项目名称: 大同市云州区云州灌区建设项目
建设单位: 大同市云州区水务局
编制日期: 2026年6月

大同市云州区云州灌区建设项目环境影响报告表修改说明

大同市云州区云州灌区建设项目环境影响报告表技术评审意见

附图2 总平面布置图

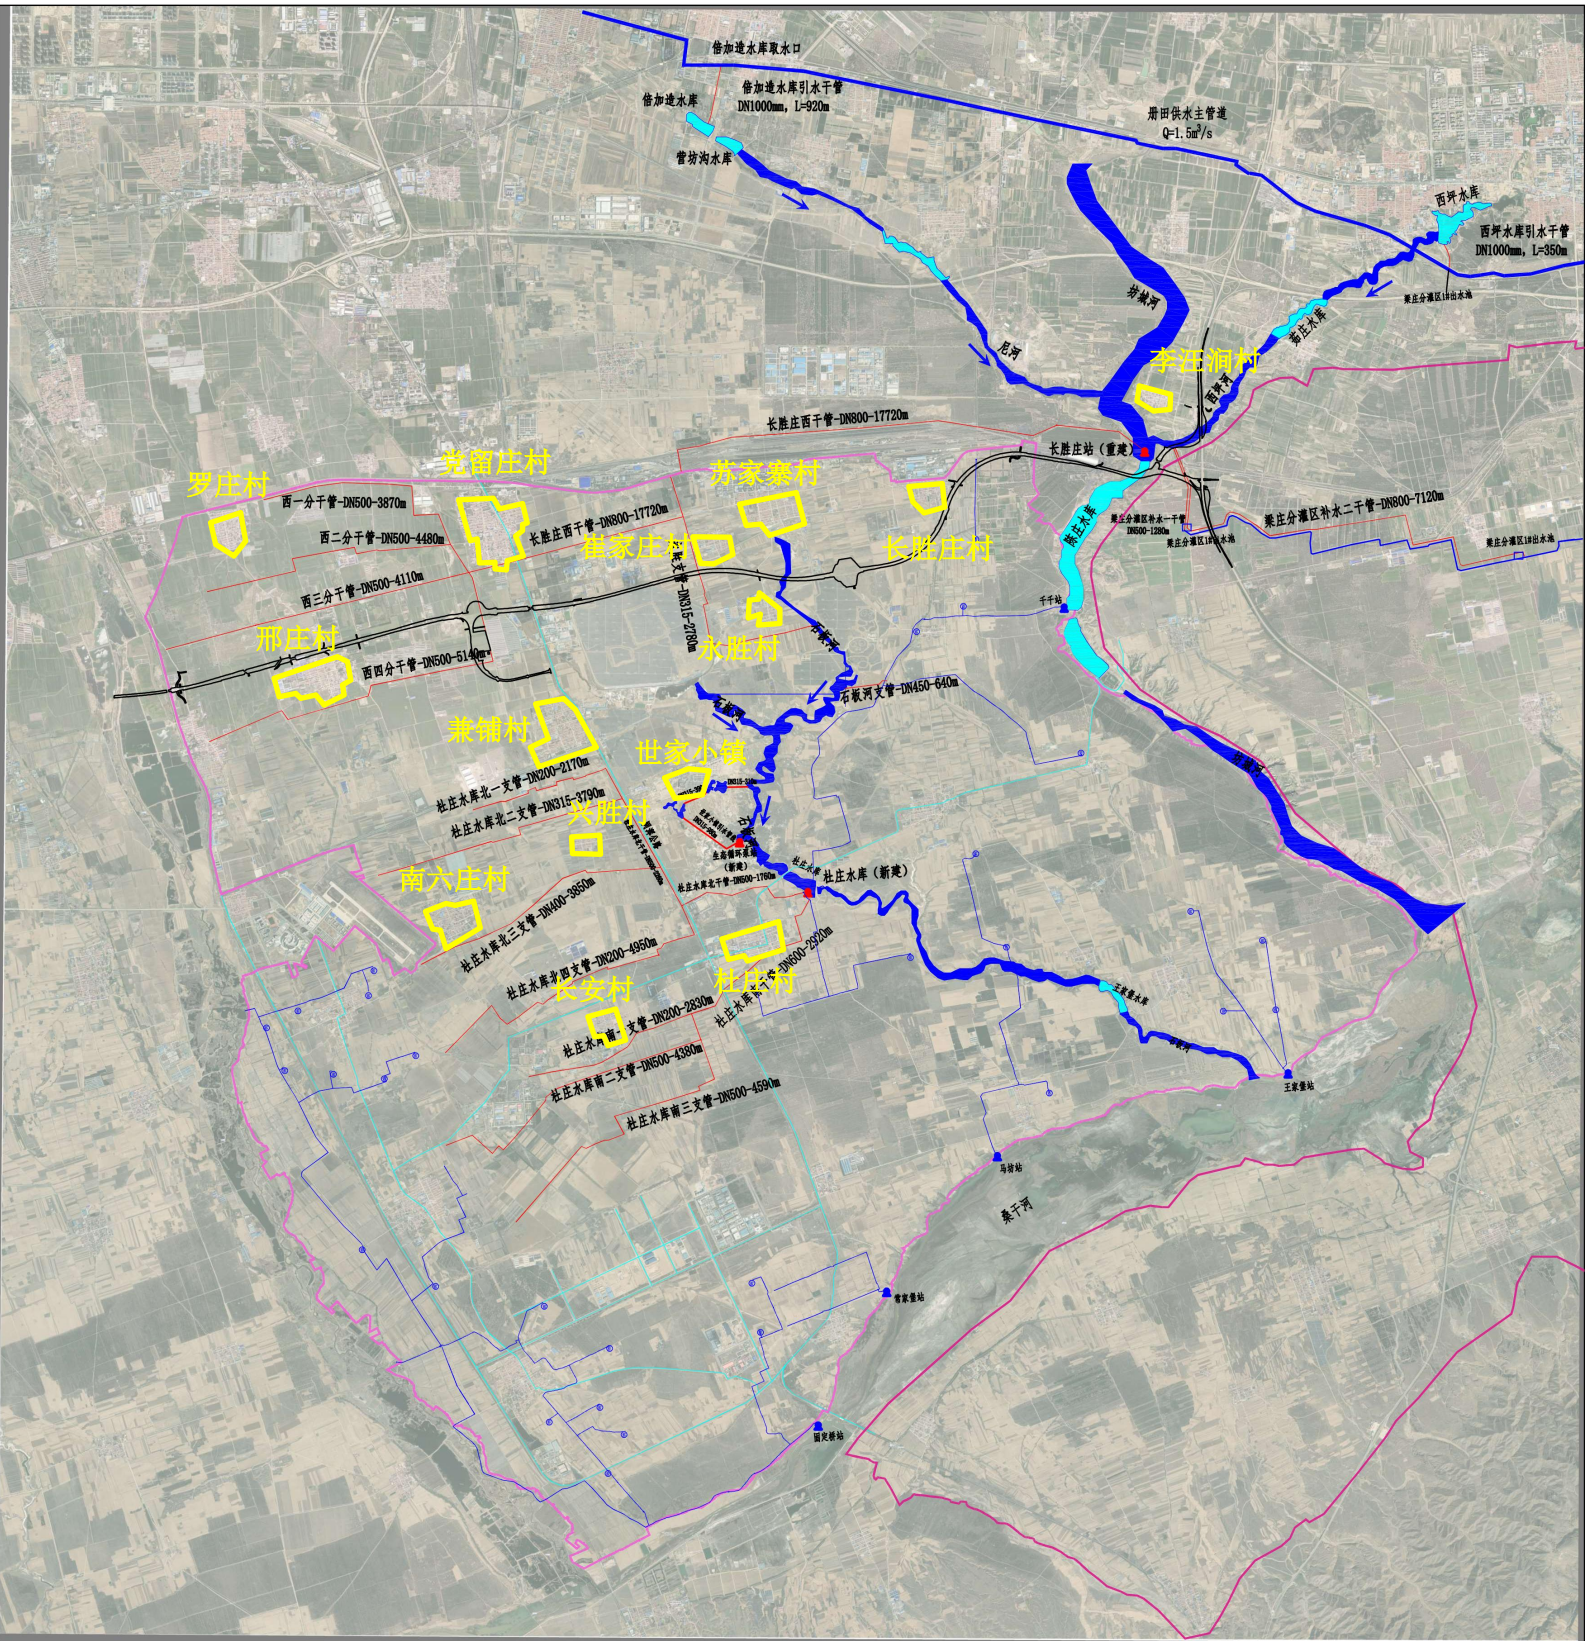
修正《山西省用水定额（第1部分）：农业》（DB14/T1049.1-2025）以及需水量、灌溉用水定额核定内容。细化管网布置方案。说明施工周期、时序安排与地表水丰平枯、农作物种植季节的关系。细化施工材料用量统计表。细化穿越工程、施工便道工程内容。规范及完善项目工程设计图件、总平面布置图。

<p>图件、总平面布置图。</p>	<p>已细化施工材料用量统计表。</p>	<p>P48~49</p>
		<p>已细化穿越工程、施工便道工程内容。</p>	<p>P30, P50</p>
		<p>已规范及完善项目工程设计图件、总平面布置图。</p>	<p>附图</p>
3	<p>细化施工方案、细化说明项目施工区、细化各类施工营地（管线、建构物、清淤、穿越工程）的功能及建设内容。细化施工占地情况一览表、占地性质、类型及面积，应符合《临时占地管理办法》的要求。给出管沟开挖深度、基础修整、管道敷设及管道连接、清淤工程方案、淤泥堆放、脱水工艺及处置去向，施工设备的配置、加工工艺以及排污环节。说明施工结束后施工营地、便道保留和利用方案。复核土石方平衡分析，细化土石方就地平衡条件、不设置弃土场总平面布置图。</p>	<p>已细化施工方案、细化说明项目施工区、细化各类施工营地（管线、建构物、清淤、穿越工程）的功能及建设内容。细化施工占地情况一览表、占地性质、类型及面积，应符合《临时占地管理办法》的要求。给出管沟开挖深度、基础修整、管道敷设及管道连接、清淤工程方案、淤泥堆放、脱水工艺及处置去向，施工设备的配置、加工工艺以及排污环节。已说明具体的清淤工程方案、淤泥堆放、脱水工艺及处置去向，施工设备的配置、加工工艺以及排污环节。</p>	<p>P50</p> <p>P41</p> <p>P45~47</p> <p>P47~48</p> <p>P50</p>
4	<p>对照 GB/T45107-2024《表土剥离及其再利用技术要求》、绿色施工相关规定，细化和完善生态环境保护、污染防治措施。根据项目各单项工程施工期对环境的影响特点，规范、完善施工期污染治理措施；完善表土剥离、暂存、回用方案；核实施工材料、土方、暂存方案及暂存过程环境保护对策措施。完善运输车辆和非道路移动机械环保措施及管控要求。</p>	<p>已复核土石方平衡分析，已细化土石方就地平衡条件、不设置弃土场的合理性。已说明不设置施工营地。已对照《表土剥离及其再利用技术要求》、绿色施工相关规定，细化和完善生态环境保护、污染防治措施。已完善表土剥离、暂存、回用方案。已根据项目各单项工程施工期对环境的影响特点，规范、完善施工期污染治理措施。已核实施工材料、土方、暂存方案及暂存过程环境保护对策措施。</p>	<p>P41~42</p> <p>P89~98</p>
